NIEUWE DOORSTROOMVERWARMER**Beschrijving**

Vanaf serienr. 424 ... (juni 2004) wordt stapsgewijs bij alle vaatwassers een nieuwe doorstroomverwarmer ingevoerd. De nieuwe doorstroomverwarmer is dunner dan de actuele, om de toegankelijkheid te vergemakkelijken. De prestaties worden daardoor niet veranderd.

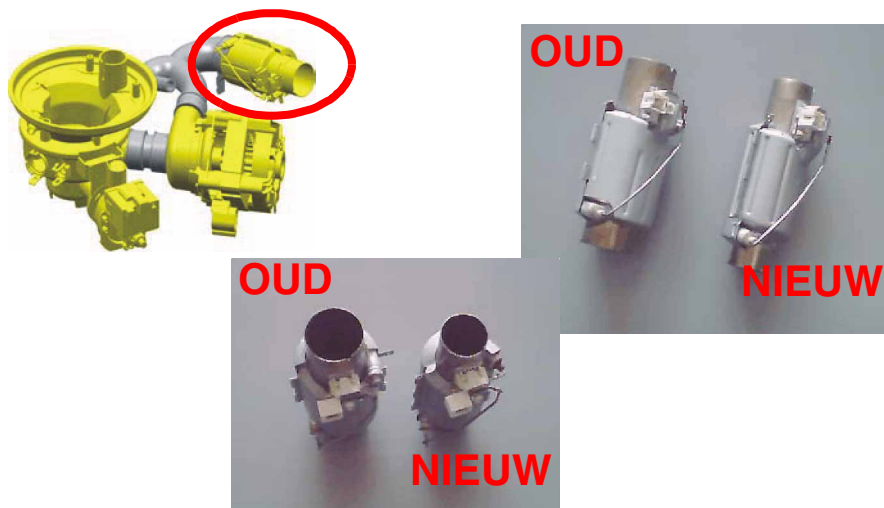
Als reservedeel worden nu ook een nieuwe Y-slang en een externe collector voor al deze modellen geleverd:

De nieuwe onderdelen kunnen niet worden vervangen door onderdelen die bij de apparaten vóór de wijziging werden gebruikt.

Beschrijving	Nieuw RD-nr.	Positie	
Doorstroomverwarmer	435 472	10	
Y-slang	435 482	127	
Externe collector	435 487	145
